最新の正誤表がコロナ社ホームページにある場合がございます。
 下記URLにアクセスして[キーワード検索]に書名を入力して下さい。
<https://www.coronasha.co.jp>

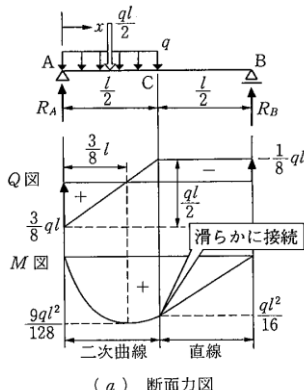
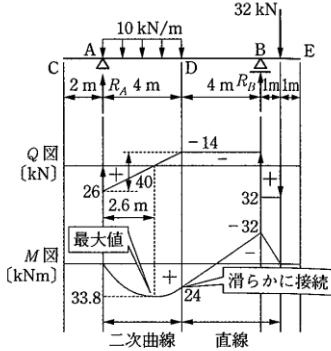
頁	行・図・式	誤	正
41	図2.15(a)	<div style="border: 1px solid black; padding: 2px; display: inline-block;">正</div>	 <p style="text-align: center;">(a) 断面力図</p>
51	式(2.50-a)	<div style="border: 1px solid black; padding: 2px; display: inline-block;">誤</div>	$: R_A - Q - qx = 0 \Rightarrow Q = R_A - qx = \frac{ql}{4} - qx \text{ (直線)}$
55	問図2.9	<div style="border: 1px solid black; padding: 2px; display: inline-block;">正</div>	 <p style="text-align: center;">問図 2.9</p>
218	解図2.12	<div style="border: 1px solid black; padding: 2px; display: inline-block;">正</div>	 <p style="text-align: center;">解図 2.12</p>
226	7章 【2】(b)	(2) $I_z = 333\text{cm}^4$ (3) $W_c = 95.2\text{cm}^3, W_t = 51.3\text{cm}^3$	(2) $I_z = 290.6\text{cm}^4$ (3) $W_c = 83.0\text{cm}^3, W_t = 44.7\text{cm}^3$
